Sobre concesion de licencia a D.ⁿ Felipe
 Garcia p.^a construir nuevas fachadas de la
 Casa n.^o 19 y lo manz.^{na} 304 q.^{le} pertenece
 sita en la fustanilla de Capuchinos de la
 Paciencia.

Costanilla de Capuchinos de la Piedad, Casa n.^{os} 19 y 20. manz.^a 304.

Madrid 21 de Agosto de 1820.

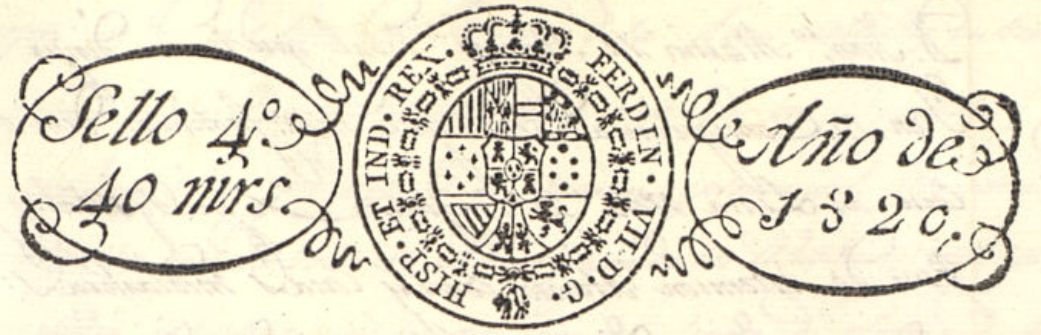
Comisario al D.º de N.º y el que procede del Exmo. Ayuntamiento he visto y recono-
cido la alimacion que desea otorgarse en la construccion de la nueva fachada
que D.º Felipe Garcia, intenta construia en la Costanilla de Capuchinos, num.ºs 19. y
20. manz.ª 3.ª con arreglo al Plan que presenta firmado por el Arquitecto

D. Juan.º Martin del Hozajo Vidal que ha de dirigir la obra.
Y en su consecuencia digo: que dicha fachada debe estable-
cese en linea recta los quinientos pies y medio que
tiene de estension atando con las casas medianeras: adixi-
tiendo que la medianeria de la izquierda debe hacerse por
mitad entre el dueño a la casa n.º 18, y el que reedifica.
En cuyo supuesto no seme ofrue reparo alguno acerca de
la omision de la licencia que solicita el interesado, bajo
la observancia del Dicho presentado, mediante estas con-
diciones, pero con las precisas circunstancias, de que los cimen-
tos han de construirse de Piedra Pizarra con mezcla de
Cal y Arena, sobre terreno firme, dandolos suficiente pro-
fundidad y quatro pies de grueso hasta el enrase al
Plan Terreno, en donde retallandose medio pie de cada lado
se sentara el Localo o canteria a tres pies de altura lo
menos y el tizon correspondiente, resultando dos vitales des-

cubiertas en el punto mas elevado de la Calle, continuando-
las a nivel hasta el mal vajo, sin que falten en ningun
punto del descenso. Sobre el referido Localo y con el mismo gru-
so de tres pies, seguira de fabrica de ladrillo con mezcla de cal
y Arena, el cuerpo bajo hasta la imposta del piso 1.º. sien-
do de la misma fabrica en todas sus alturas y los arcos de
puertas y ventanas el propio material sin entramado al-
guno ni umbrales de madera, retallandose un quarto de
pie por lo interior en cada piso a los supuestos, de forma
que resulte el piso segundo de dos pies y medio para el
aviento del Alero, que sera de madera descubierta compues-
to de Soleron, Caneillos con tocadura y corona superior
medida y fanalones de Plomo u' oja de lata con vertederos

que arrojen las aguas fuera de la Plaza de la Azara, colocados en terminos que no
viestan aplomo de los Paralelos del Alcantarado, recibiendo las Baganillas, Candelletes y
repaldos con Suro. Las Guardillas se situaran aplomo del filo interior de la fachada,
con un antepecho rotado sobre el Alero, dejando los Balcones del piso Principal
de pie y medio de ancho y uno los del segundo, siendo de altura de tres pies y tres
cuartos y el intervalo a los Balcones el Cui dedas, dejando recubiertas las Ventanas
en el grueso de la pared un pie para lo menos y mas de otro separadas al vito de
la luz a las ventanas. En las Puertas no habra vertiente ni pedaneo que sal-
ga del filo exterior de la fachada para que no impida el tránsito Publico, de-
viendo abrir aquellas hacia lo interior de la Puercion. En la Azara se senta-
ran Solas de Piedra de medio pie de grueso y tres de salida sin que en ellas
puedan abrirse lumbreras horizontales a los botanos, deviendo colocarse en la

mochetes de las Puertas o verticales a los demas muros de la Fachada, de-
jando esta por ultimo revocada decentemente con arreglo aun buen orden de
construcion. Pero como el Correo. Ayuntam.º se alla exclusivam.º en-
cargado de la Policia, buen aspecto de los edificios y de la Seguridad Publica, pro-
dran quando gusten los S.º Alcaldes Constitucionales y Caballero Regidor
del Puertel, mandar que reconozca e informe sobre el estado de la obra, sin
embargo que el dueño decora dar abito luego que este sentada la canti-
na, para practicar el primer reconocimiento, segundo despues de enrasado
el piso 1.º y tercero quando se alce coronada la fachada con el Ale-
ro, para q.º ejecutados como por ellos habran cumplido quanto el Excmo.
Ayuntam.º tuvo abien resuelto sobre el particular. Madrid 27 de Agosto
de 1820.

Concedere la licencia pedida con arreglo a lo q. se informa
